## 耐震診断評定結果報告書

- 評定建築物の概要
  - (1) 建物名称 日和佐城
  - (2) 所在地 徳島県海部郡美波町日和佐浦445-1
  - (3) 用途 展示場
  - (4) 構造概要 鉄筋コンクリート造4階 延床面積 554.69 m<sup>2</sup>
- 評定事項 耐震診断の評定
- 受託者 株式会社 野田木内一級建築設計事務所  
(協力事務所) 堀川建築構造設計事務所
- 審査資料 令和2年度日和佐城耐震診断業務報告書

## 指摘事項対応書（評定委員会）

対象建築物：日和佐城 評定内容：診断 受託事務所：野田木内一級建築設計事務所 担当者：野田 夏生 協力事務所：堀川建築構造設計事務所 担当者：堀川 誠一 担当幹事：黒田 博己（主査） ：中村 康一（副査）	日時：令和3年2月20日 会場：穴吹学園ホール 令和2年度 第9回 四国耐震診断評定委員会 出席 委員長：香川大学名誉教授 松島 学 ○ 副委員長：高知工業高等専門学校名誉教授 小田 憲史 ○ 副委員長：高知工科大学客員教授 甲斐 芳郎 委員：徳島会 黒田 博己 ○ "：愛媛会 中村 隆典 ○ "：香川会 米澤 巧 ○ "：高知会 前田 竜誠 ○
---	---

1. 3 診断結果

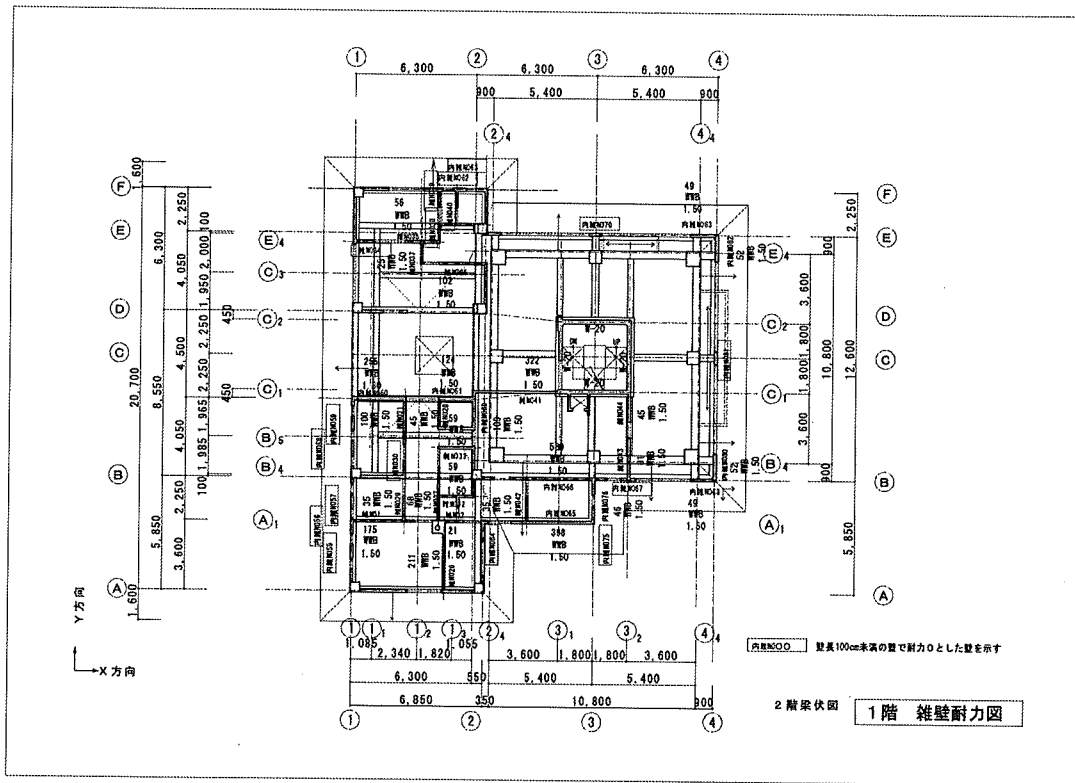
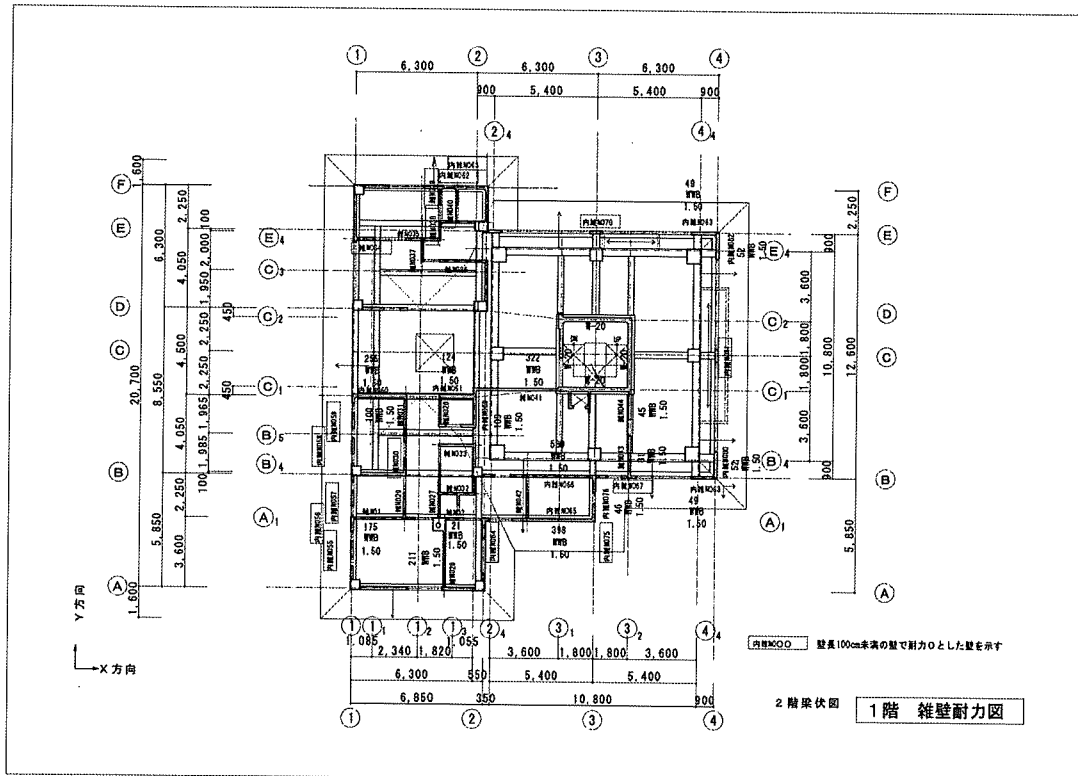
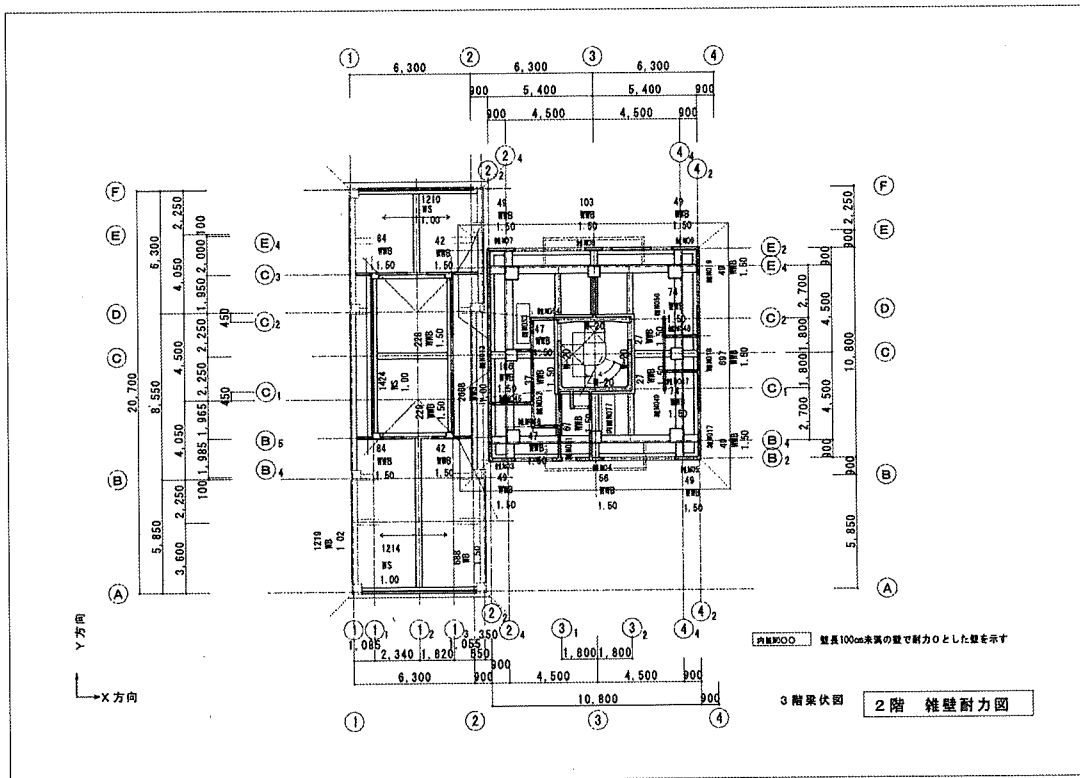
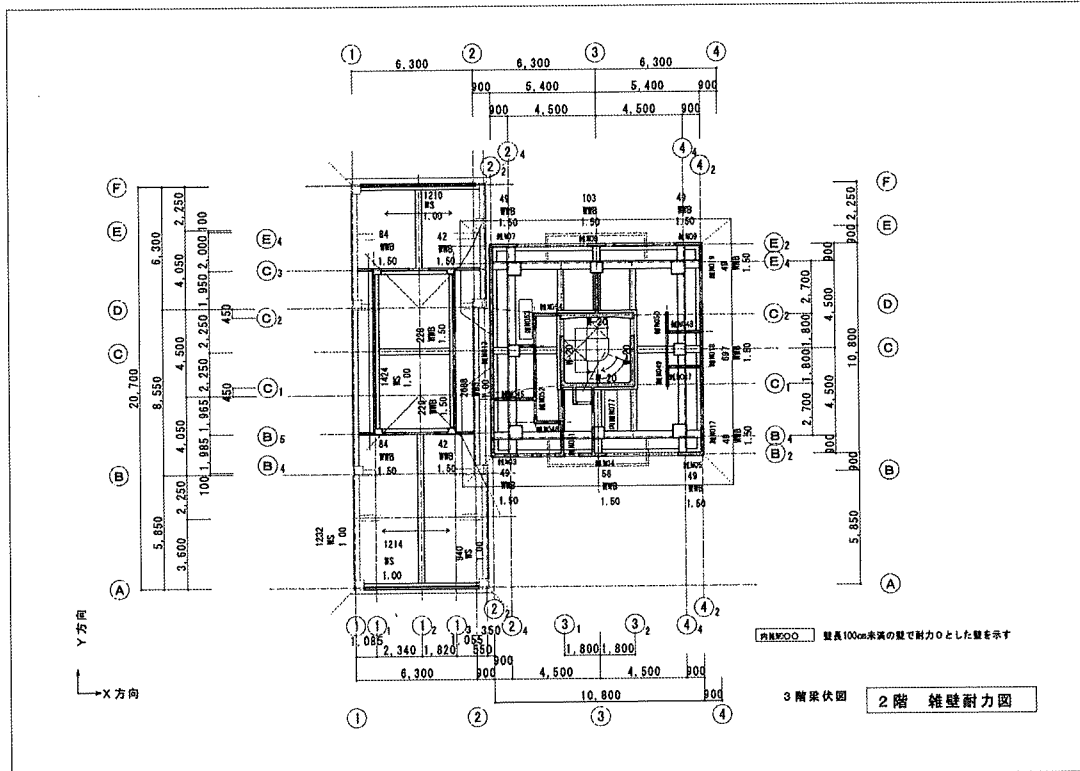
No.	指摘・対応	確認
1	(指摘) スラブ上の雑壁について耐力算入の可否を検討すること。 (対応) 検討の結果、壁端部がスラブのみで支持される壁耐力は無視しました。 (指2～6)	
2	(指摘) 瓦屋根は診断対象外としていることを明記すること。 (対応) 所見及び診断方針において、瓦屋根は診断対象外とすると明記しました。 (指7)	
3	(指摘) 平屋部小屋耐力の算定において、屋根スラブと軒位置は変位が生じないので、壁式構造部材との重ね合わせができないことを考慮して判定すること。 (対応) 屋根スラブと軒位置でのせん断破壊で耐力が決定しましたが、耐震判定値は満足できています。 (指8～9)

第 2 次診断		$I_s$ 最小値					第 2 種構造要素			決定式	加力方向
方向	階	$E_o$	$SD$	$T$	$I_s$	$CTU \cdot SD$	極脆性柱	せん断柱	曲げ柱		
X	PH	0.94	1.00	0.98	0.92	0.94				0	正→
	4	0.92	1.00	0.98	0.90	0.92		F=1.0		5	正→
	3	1.41	0.75	0.98	1.03	0.88		F=1.20		5	正→
	2	0.88	0.72	0.98	0.61	0.42		F=1.5		5	正→
	1	0.96	0.66	0.98	0.62	0.45		F=1.5		4	正→
	Y	PH	1.23	1.00	0.98	1.20	1.23				0
4		0.85	1.00	0.98	0.83	0.85		F=1.0		5	正→
3		1.06	1.00	0.98	1.04	0.71		F=1.5		5	正→
2		0.99	1.00	0.98	0.96	0.61		F=1.5		4	正→
1		0.74	0.67	0.98	0.48	0.53		F=1.0		5	負←
$I_s = E_o \cdot SD \cdot T$ 目標 $CTU \cdot SD = 0.3 \cdot Z \cdot G \cdot U = 0.41$							$Z = 1.00$ $Rt = 1.00$ $G = 1.10$ $U = 1.25$ $I_{so} = 0.83$		$E_s = 0.60$

第 2 次診断		$I_s$ 最小値					第 2 種構造要素			決定式	加力方向
方向	階	$E_o$	$SD$	$T$	$I_s$	$CTU \cdot SD$	極脆性柱	せん断柱	曲げ柱		
X	PH	0.94	1.00	0.98	0.92	0.94		F=1.0		5	正→
	4	0.92	1.00	0.98	0.90	0.92		F=1.0		5	正→
	3	1.41	0.75	0.98	1.03	0.88		F=1.20		5	正→
	2	0.81	0.72	0.98	0.57	0.39		F=1.5		5	正→
	1	0.94	0.66	0.98	0.60	0.44		F=1.5		4	正→
	Y	PH	1.23	1.00	0.98	1.20	1.23		F=1.0		5
4		0.85	1.00	0.98	0.83	0.85		F=1.0		5	正→
3		1.06	1.00	0.98	1.04	0.71		F=1.5		5	正→
2		0.96	1.00	0.98	0.93	0.59		F=1.5		4	正→
1		0.73	0.67	0.98	0.47	0.52		F=1.0		5	負←
$I_s = E_o \cdot SD \cdot T$ 目標 $CTU \cdot SD = 0.3 \cdot Z \cdot G \cdot U = 0.41$							$Z = 1.00$ $Rt = 1.00$ $G = 1.10$ $U = 1.25$ $I_{so} = 0.83$		$E_s = 0.60$
